**0013**
**Informazioni tecniche del servizio assistenza**

<b>Tema:</b>	<b>Guarnizioni della testata</b>
<b>Oggetto:</b>	<b>61-34162-00 / -10</b>
<b>Marca:</b>	<b>Opel</b>
<b>Modello:</b>	<b>Agila, Astra, Corsa</b>
<b>Codice motore:</b>	<b>X 12 XE, Z 12 XE</b>

**Guarnizione di ricambio per la testata 1,2 Opel Ecotec X 12 XE / Z 12 XE**

Figura\_Guarnizione della testata con Reinz n. 61-34162

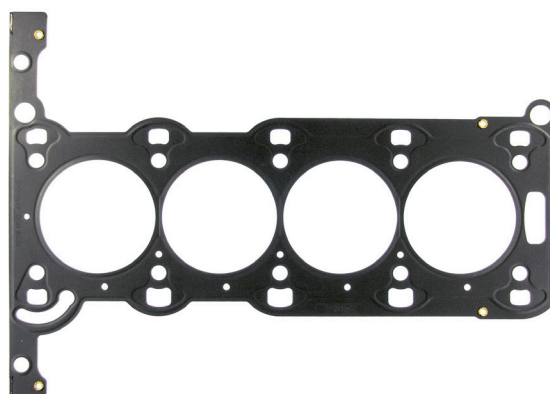
con la nuova guarnizione di ricambio esclusiva maggiorata per la testata 61-34162-00 = Opel 56 07 448, Dana offre la soluzione ottimale per la tenuta stagna affidabile di testate e monoblocchi rifiniti.

Lo spessore della guarnizione di ricambio maggiorata è 0,25 mm più grosso di quello originale. Dopo una lavorazione adeguata della superficie, lo spessore fornisce quindi risultati di tenuta ottimali fino a questa misura.

Numero d'ordine della guarnizione di ricambio maggiorata:  
**61-34162-10.**

Attenzione: dopo la lavorazione della testata e del monoblocco, l'intervallo di tolleranza delle rugosità superficiali deve essere compreso tra 7 µm e 20 µm. Il valore delle ondulazioni non deve superare 20 µm.
